## MODIFICATION N° 2 DU PLU

Objet de la modification :      Mise à jour du zonage

23 JANVIER 2012

# MODIFICATION N°2 DU PLAN LOCAL D'URBANISME - 23 JANVIER 2012 - COMMUNE DE MERCUER

#### Suppression de la station d'épuration :

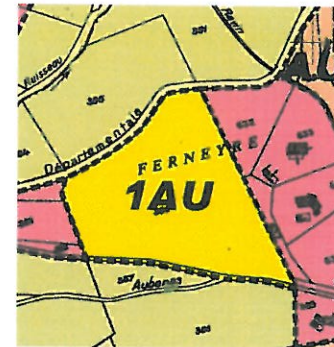
La règle de recul de 100 mètres autour de la station d'épuration sera supprimée.

La station d'épuration n'existe plus (raccordement sur le réseau d'Aubenas via un surpresseur).

Lotissement ADIS au lieu-dit le Mortier

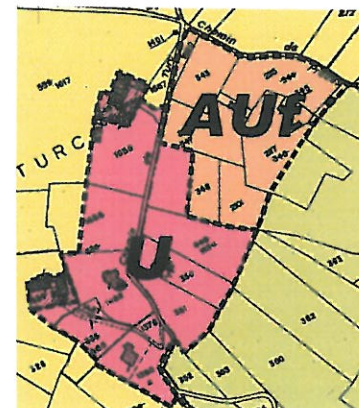
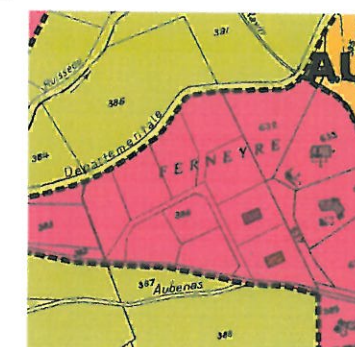
Deux zones à urbaniser (AU) ont fait l'objet de projets de lotissements aujourd'hui réalisés.

Ces zones seront reclassées en zone urbanisée du plan local d'urbanisme (U) :

- Lotissement ADIS au lieu-dit le Mortier.
- Lotissement privé au lieu-dit Ferneyre.

Zone AUF au lieu-dit Turc

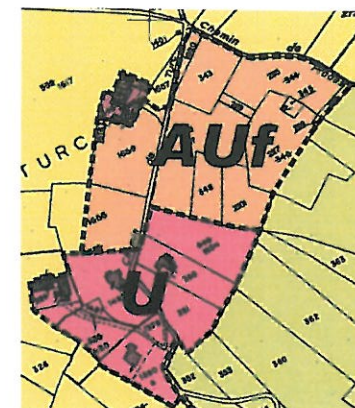
Une partie de la zone U située au lieu-dit Turc sera reclassée en zone d'urbanisation future (AUF) au regard de l'insuffisance des réseaux à desservir de nouvelles constructions.

Zone AUF au lieu-dit la Terrisse

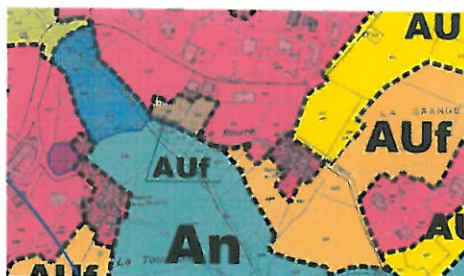
Une partie de la zone AUF du hameau du Roure et la zone AUF de la Terrisse pourront être reclassées en zone U.

Ces deux zones sont aujourd'hui suffisamment desservies en réseaux et peuvent être reclassées directement en zone U. Elles ne nécessitent par ailleurs aucunes orientations d'aménagement.

### La zone AUF de la Grange :

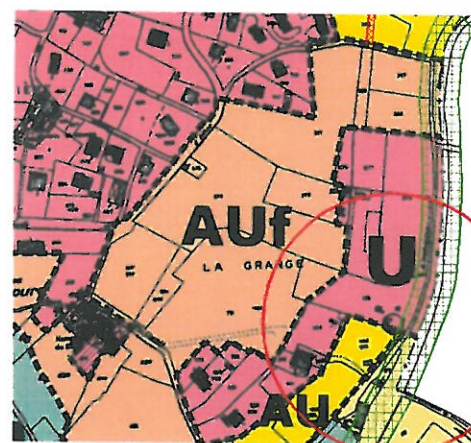
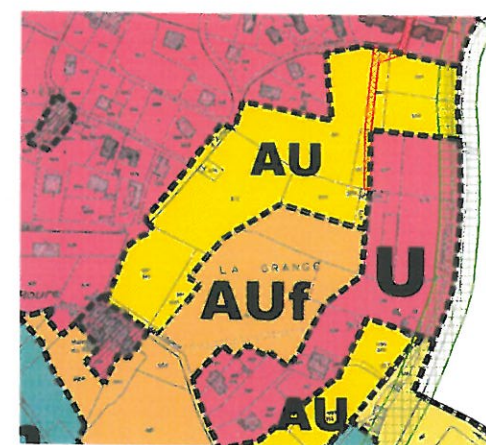
Les parties nord et ouest de la zone AUF de la Grange devront être reclassées en zone AU et non directement en zone U.

Cette nouvelle zone AU nécessite effectivement la définition d'orientations d'aménagement précises ainsi que le tracé d'un emplacement réservé (en continuité de l'ER n° 1) pour une meilleure desserte des terrains communaux situés au niveau de l'ancienne station d'épuration. Cette future voie devra effectivement être classée à terme dans le domaine communal.

La partie nord de la zone AU permettra ainsi de réaliser un véritable «lien» entre la zone résidentielle de Mortier et les terrains communaux.

Des accords ont également été obtenus avec le conseil général de l'Ardèche pour la création d'un accès sur la route départementale.

## 2.3 - MODIFICATION DE L'ORIENTATION D'AMENAGEMENT DE LA ZONE 1AU DU RANCHE

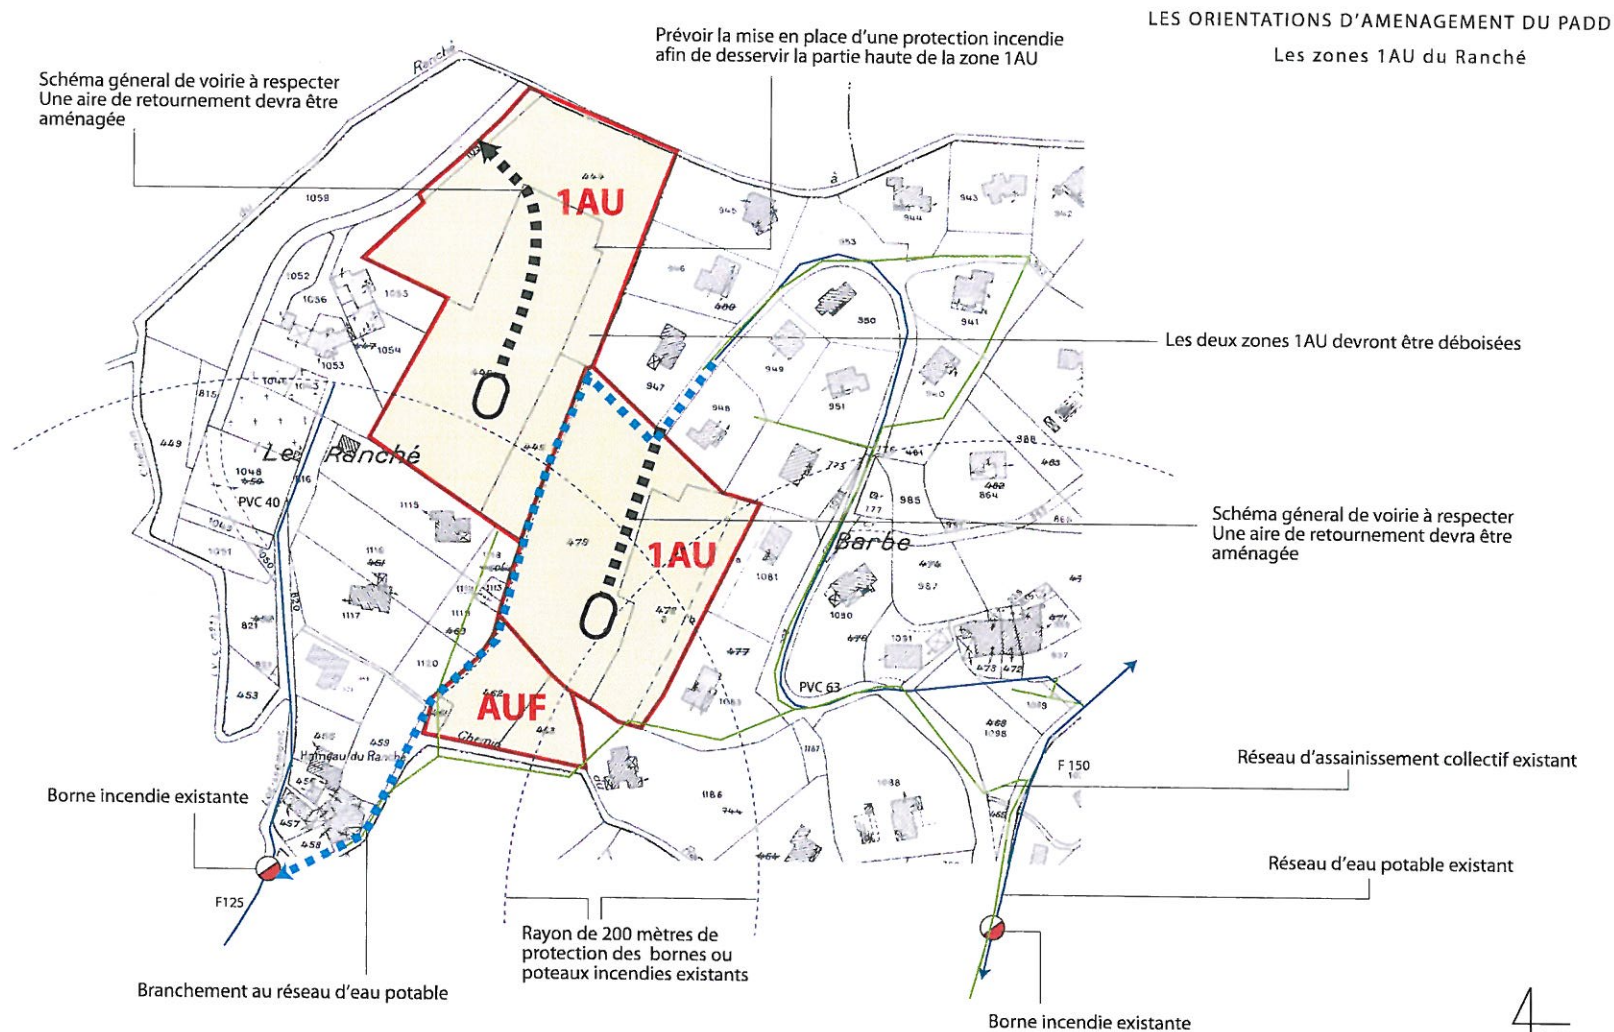
La zone initiale du Ranché était composée d'une zone 1AU et d'une zone AUF sur la partie basse.

Les schémas de voirie proposés seront donc plus réalistes.
